**REALIZZAZIONE DEL PERCORSO CICLOPEDONALE TRATTO DI COMPETENZA DI GANDINO, A
COMPLETAMENTO DEL PERCORSO CICLOPEDONALE DELLE CINQUE TERRE DELLA VAL GANDINO
LOTTO 1**

PROGETTO ESECUTIVO

RECEPIMENTO OSSERVAZIONI CONFERENZA DI SERVIZI

ALLEGATO 02.4

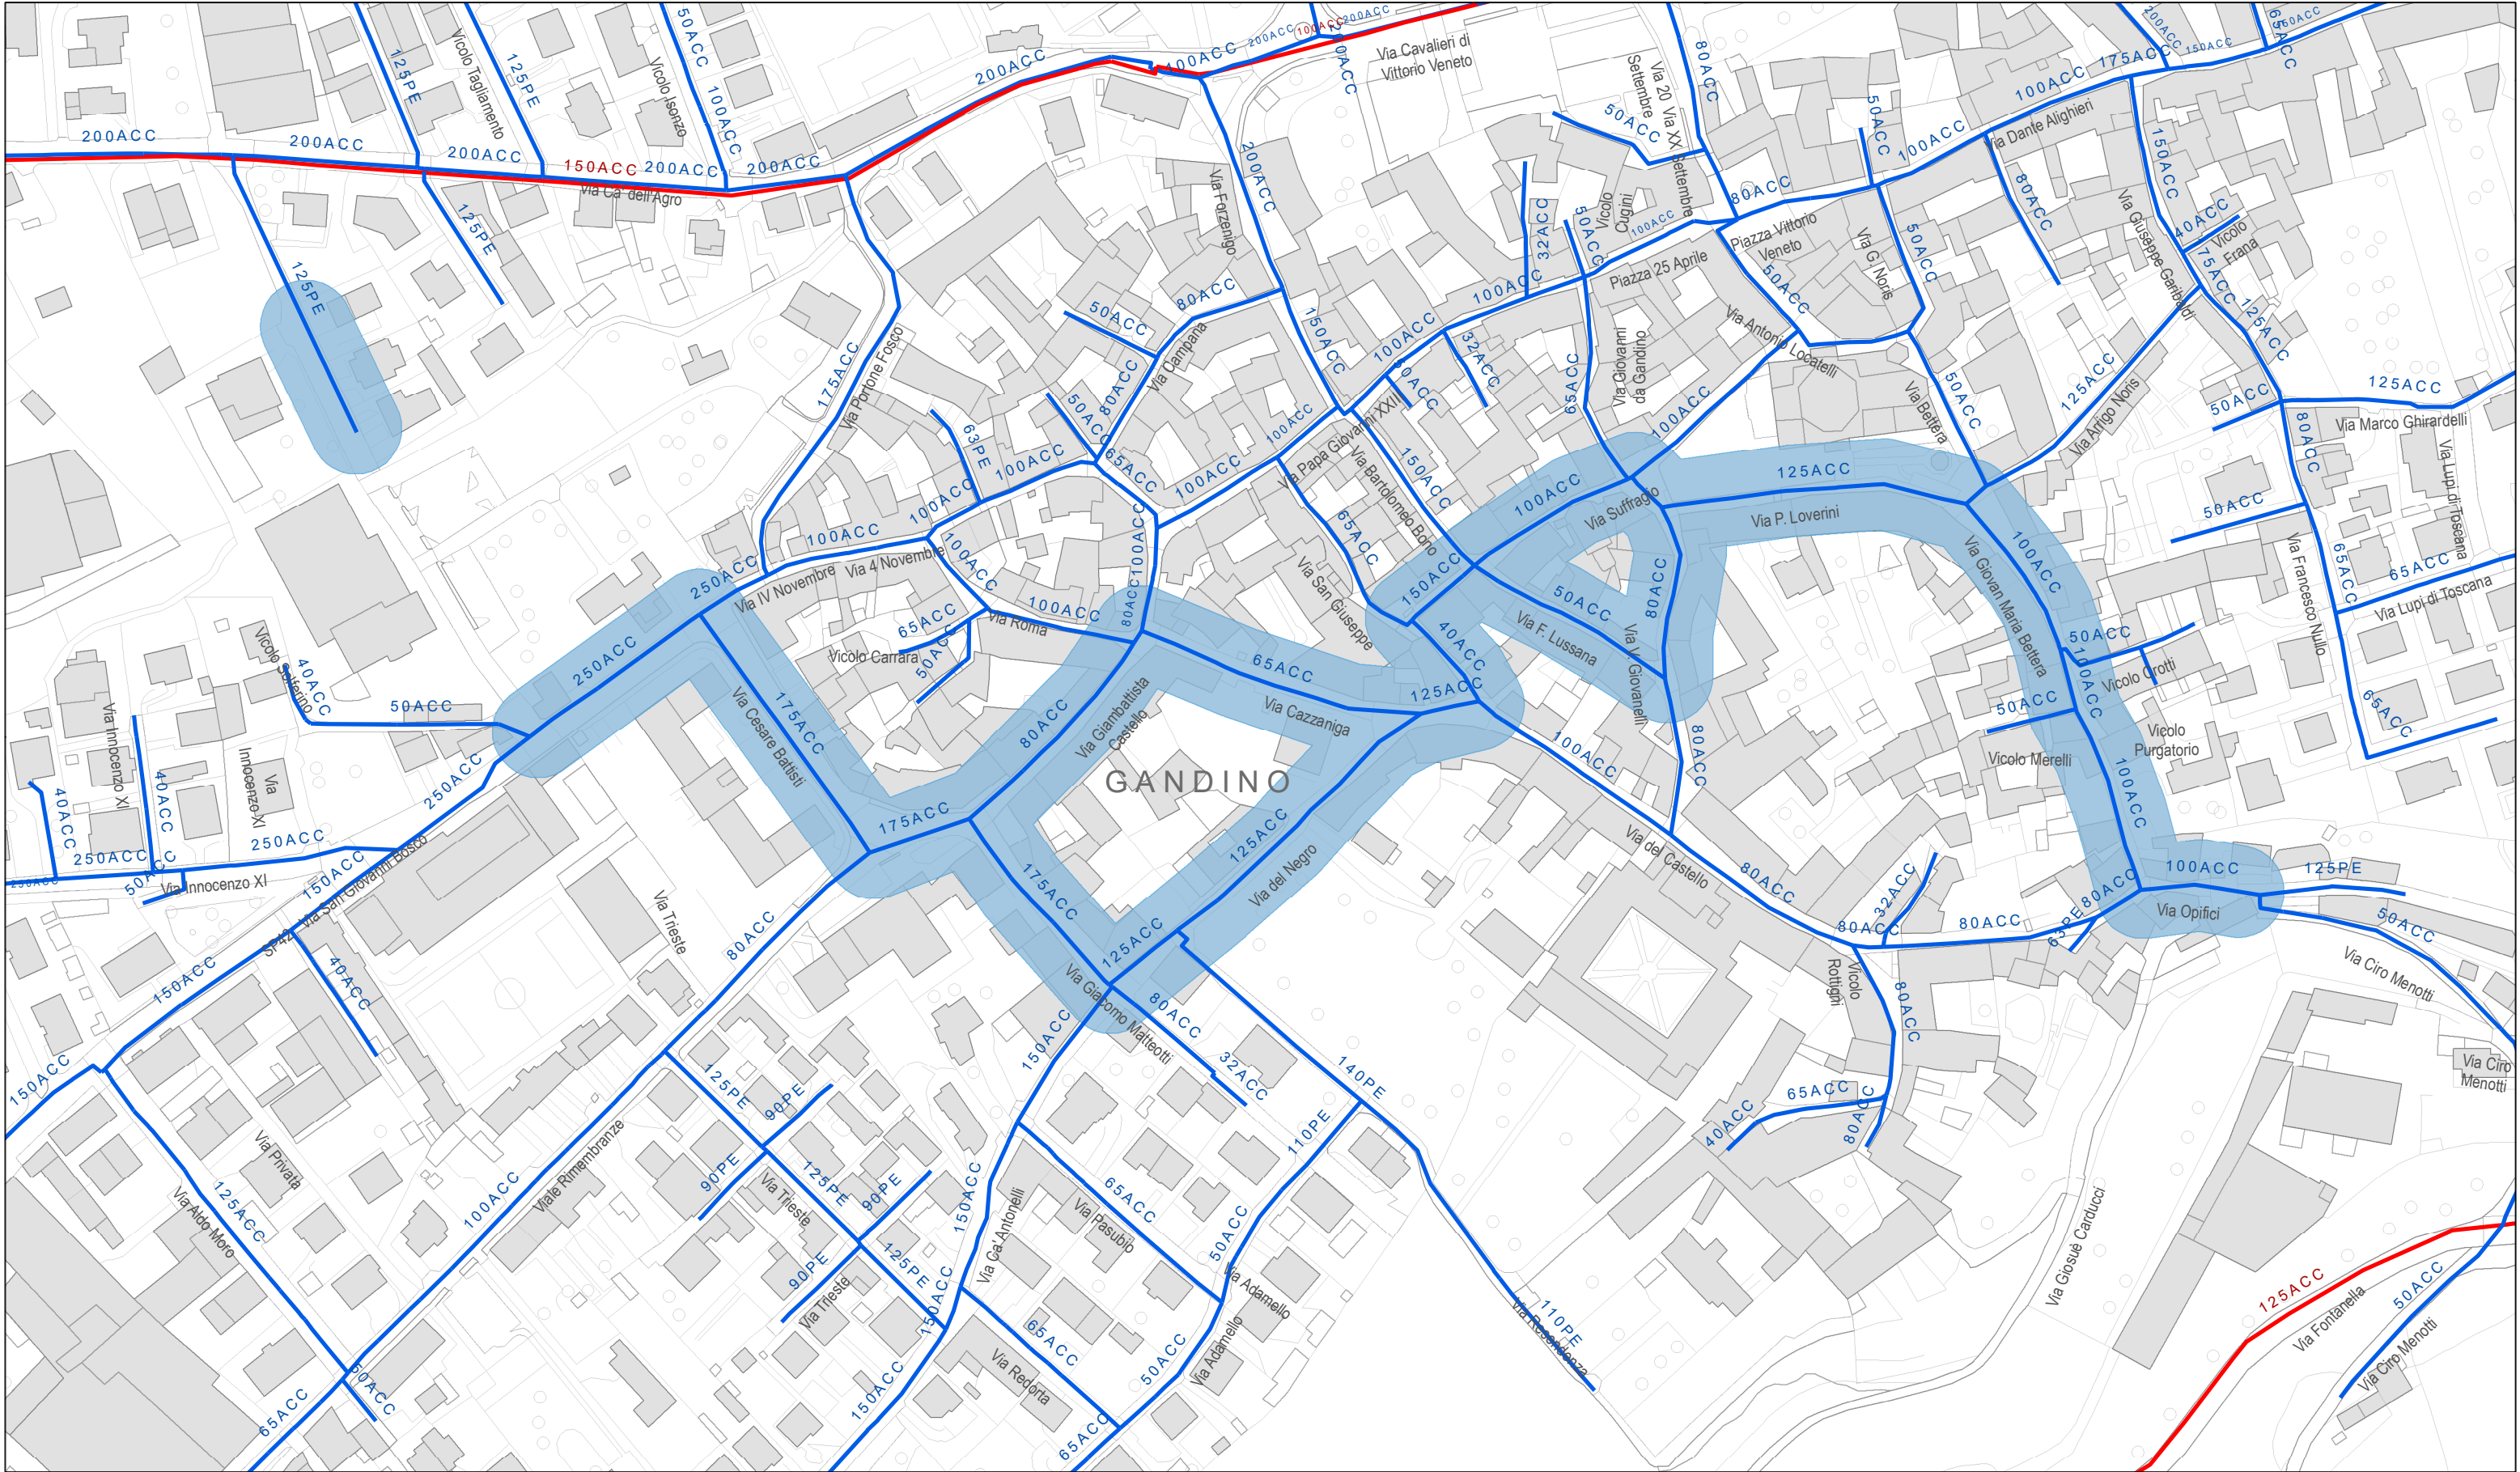
1. Zona "Impianti Distribuzione Gas". Tale area è vincolata esclusivamente alle attività inerenti il servizio di distribuzione del gas naturale. Pertanto, qualsiasi modifica a tale destinazione dovrà essere sottoposta al parere tecnico della scrivente società, quale gestore del servizio.
2. Normativa di riferimento. Le norme di attuazione dello strumento urbanistico dovranno rispettare quanto stabilito dal DM 16 aprile 2008, "Regola tecnica per la progettazione, costruzione, collaudo, esercizio e sorveglianza delle opere e dei sistemi di distribuzione e di linee dirette del gas naturale con densità non superiore a 0,8". In particolare, si evidenzia la necessità di considerare le fasce di rispetto degli impianti di distribuzione gas attualmente in esercizio.

Per maggior dettaglio è necessario il tracciamento in sito delle ns. condotte, contattando l'Ufficio territoriale di riferimento (uobergamo@apretigas.it). Preme evidenziare che il posizionamento è da ritenersi meramente indicativo, perché potenzialmente affetto da errori strumentali o nei rilievi.

Sarà quindi cura e responsabilità del committente/progettista, determinare preventivamente l'esatta ubicazione delle condotte e degli impianti di derivazione di utenza, mediante, scavi di sondaggio e/o campagne di rilievo con georadar, in modo da tenerne debitamente conto nella progettazione dell'opera.

Tutto ciò premesso, ai sensi della Norma UNI 10576, restiamo in attesa di ricevere il Vostro progetto nel quale dovranno essere riportate le posizioni esatte delle condotte gas metano in esercizio e indicate con elevato livello di dettaglio le eventuali interferenze che verranno a determinarsi con le condotte gas; nonché i provvedimenti che verranno adottati nel rispetto delle norme di legge per evitare situazioni di rischio o di pericolo in fase realizzativa a seguito di scavi.
